oznaczenie kancelaryjne wniosku: **ZG-OPK.4105.1396.2023**
dotyczy: uzgodnienia sytuowania projektowanych sieci

PROTOKÓŁ Z NARADY KOORDYNACYJNEJ
dla sprawy NR ZG-OPK.4105.1396.2023

a. przedmiot uzgodnienia: sieć cieplna z przyłączami

BUDOWA WYSOKOPARAMETROWEJ, OSIEDLOWEJ SIECI CIEPLNEJ Z PRZYŁĄCZAMI PRZY ULICY PROMIENISTEJ 10 W POZNANIU.

PROJEKT ZAGOSPODAROWANIA TERENU

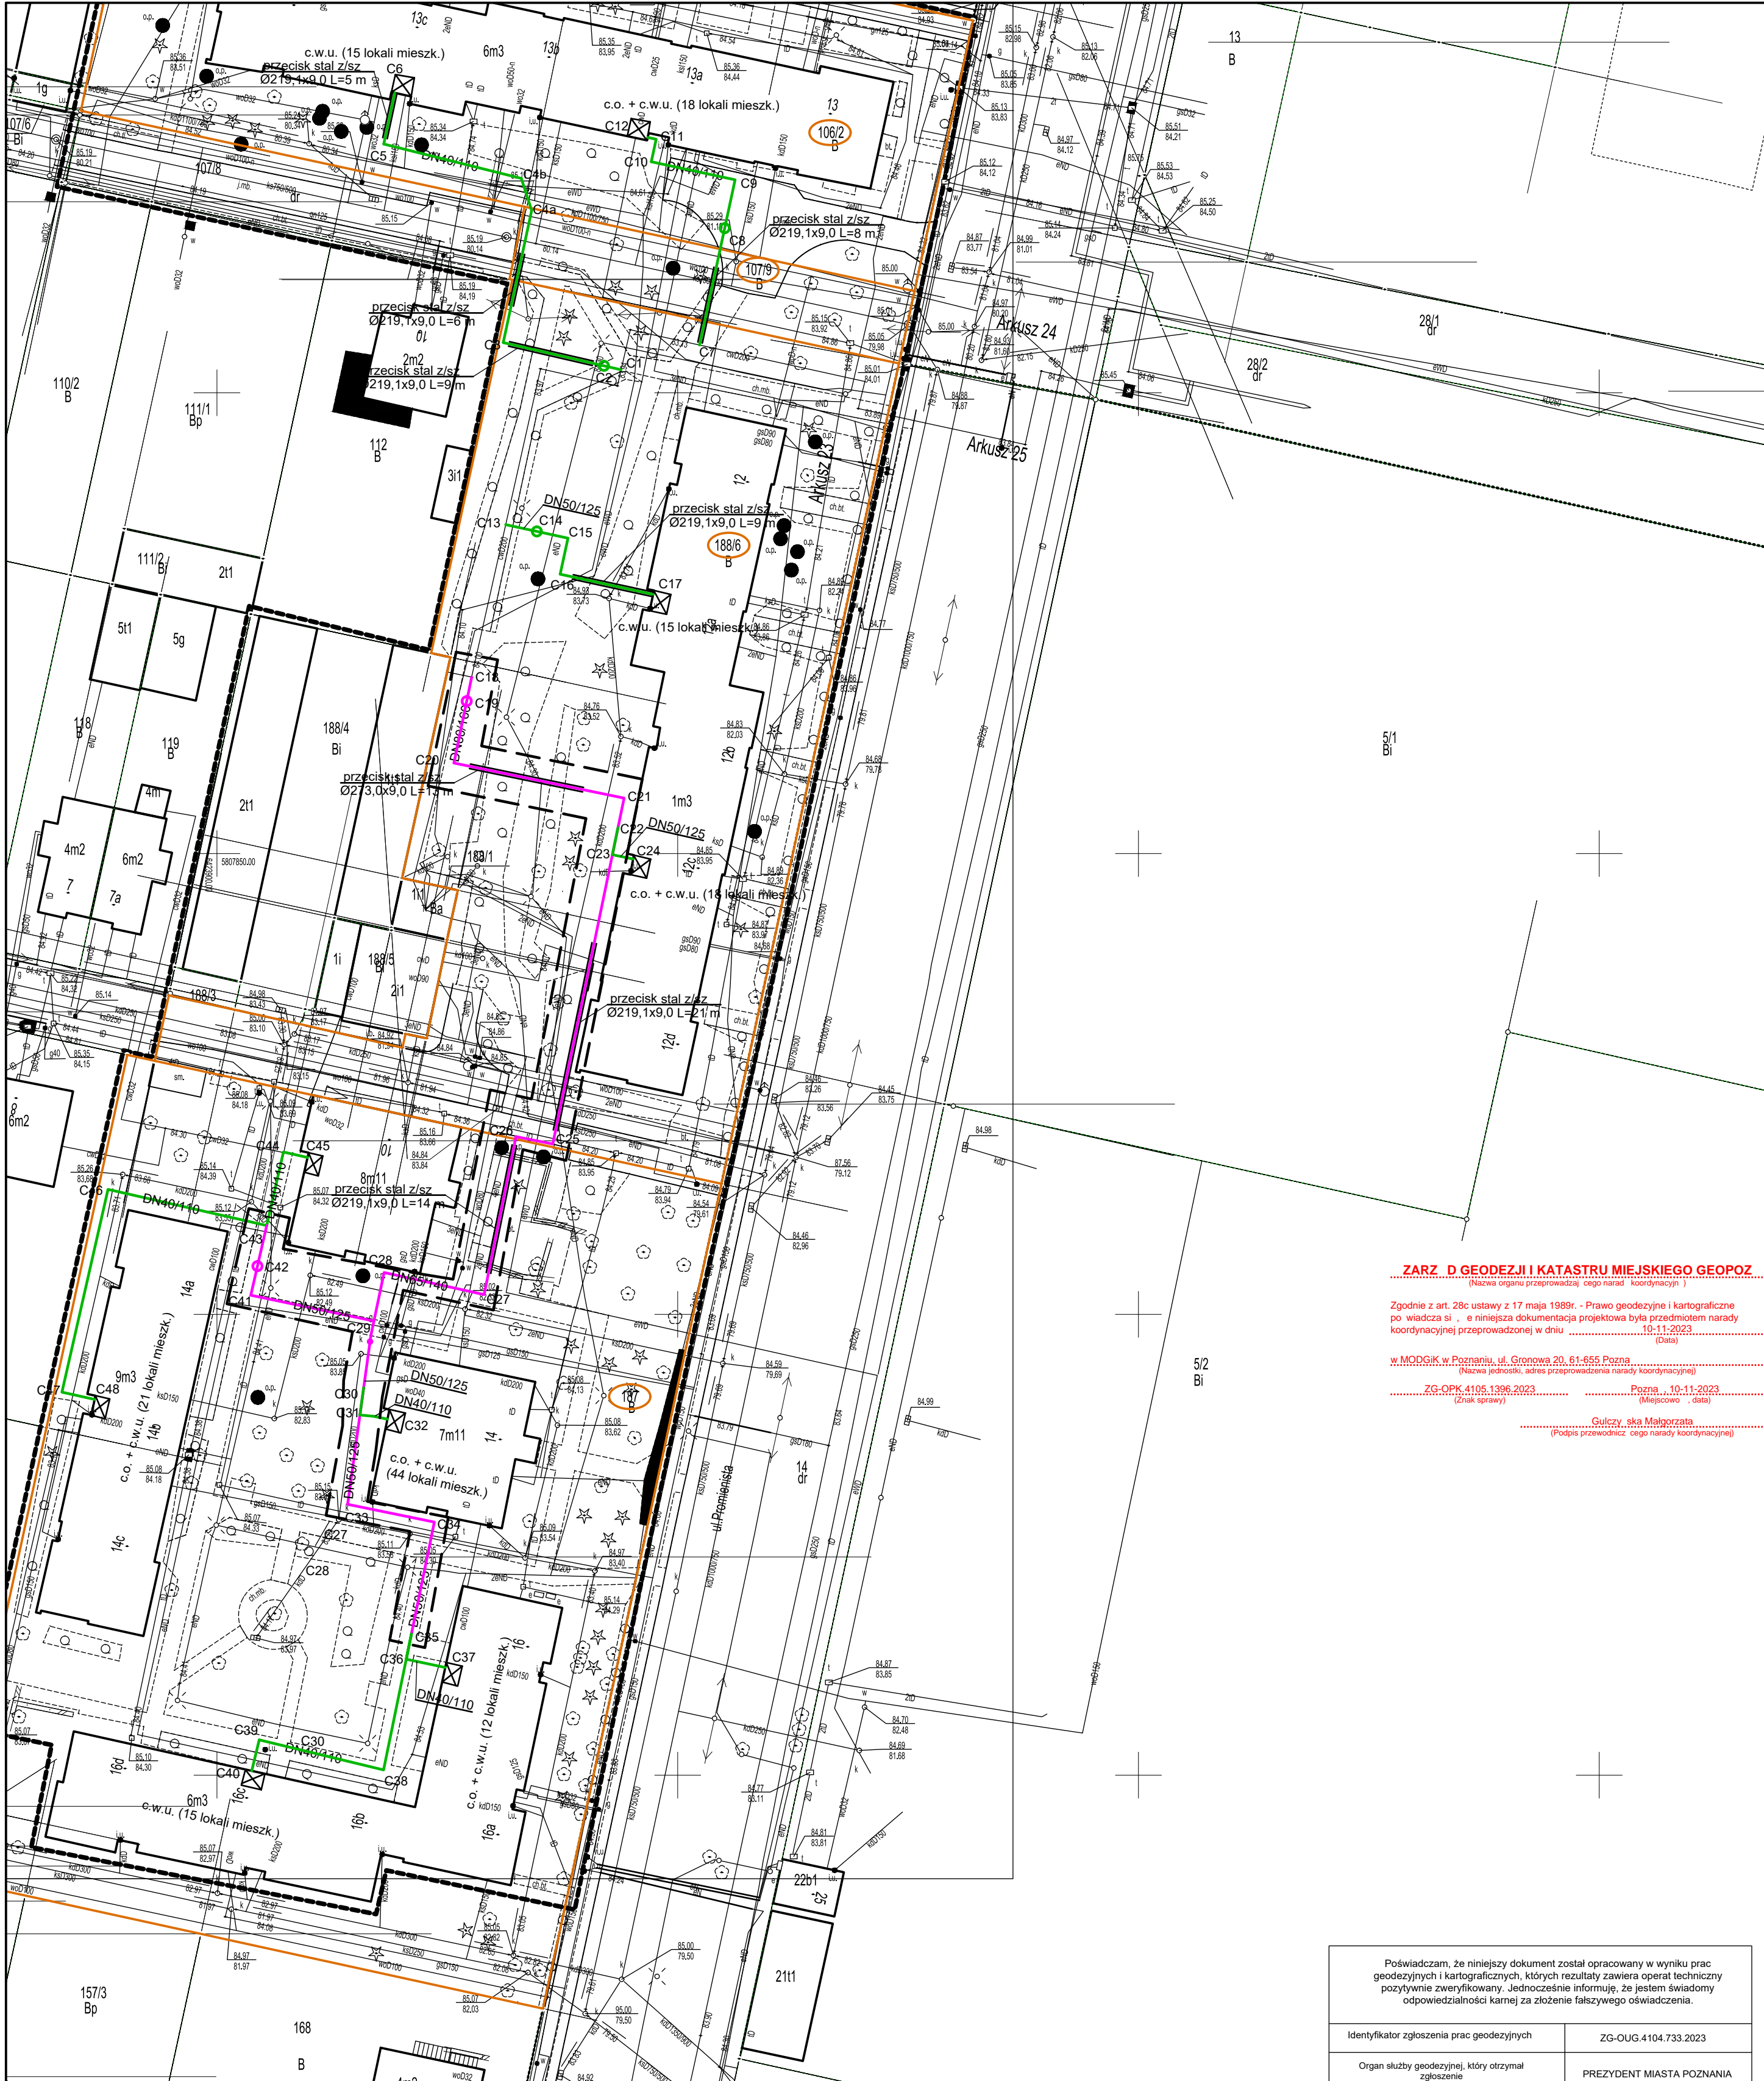
Na skrzyżowaniu z przewodami wodocigowymi i kanalizacyjnymi prace wykonywać należy z zachowaniem minimalnych odległości pionowych 0,3m.

W miejscu skrzyżowania z kablem energetycznym wykopy należy prowadzić rękawicami.

Kabel w wykopie zabezpieczyć, zachować normatywną odległość.

- prace wzdłuż sieci telekomunikacyjnej Netia S.A. (mniej niż 2m) należy prowadzić po wytyczeniu jej przebiegu, ze szczególną ostrożnością z wykluczeniem uciążliwej sprężyny mechanicznej oraz przy nadzorze przedstawiciela Netia S.A. (usługa płatna);
- kolizyjność urządzeń telekomunikacyjnych należy zabezpieczyć zgodnie z normami;
- w przypadku uszkodzenia w trakcie prac sieci telekomunikacyjnej Netia S.A. Wykonawca zobowiązany jest niezwłocznie powiadomić o tym fakcie Operatora, tel. +48 22 330 22 33 (czynny 24h);
- koszty wszelkich robót i napraw uszkodzeń sieci telekomunikacyjnej Netia S.A. powstałe w wyniku prowadzonych prac jak i wynikające z wadliwego ich wykonania ponosi Inwestor/Wykonawca;
- Netia S.A. zastrzega sobie możliwość dochodzenia roszczeń z tytułu strat w ruchu telekomunikacyjnym powstałych w wyniku uszkodzenia sieci telekomunikacyjnej Netia S.A.;

- Szczegółów lokalizacji (przebieg i głębokość) sieci gazowej należy ustalić w terenie na podstawie rzeczywistych przekopów próbnych,
- w miejscach zbliżenia /skrzyżowania do sieci gazowej zachować odległość zgodnie z Rozporządzeniem Ministra Gospodarki z dnia 26.04.2013 w sprawie warunków technicznych, jakim powinny odpowiadać sieci gazowe i ich usytuowanie (Dz. U. z 2013 poz. 640),
 - w strefie kontrolowanej nie należy podejmować działań mogących spowodować uszkodzenie sieci gazowej, wykopy w strefie kontrolowanej wykonywać ostrożnie,
 - w terminie 14 dni przed rozpoczęciem robót Wykonawca zobowiązany jest zgłosić się do odpowiedniej terytorialnie Gazowni PSG OZG w Poznaniu - Gazownia Poznań Południe, ul. Głogowska 429, gazownia.poznan.poludnie@psgaz.pl w celu powiadomienia o przystąpieniu do prac.

* Niezależnie jest również zachowanie zaleceń dotyczących ustalenia lokalizacji istniejącego
uzbrojenia terenu za pomocą próbných przekopów. Prace ziemne w miejscu zbliżenia i skrzyżowania z
istniejącym uzbrojeniem bezwzględnie będą wykonywane ręcznie (bez użycia sprzętu mechanicznego).
Odkryte przewody zabezpieczyć.
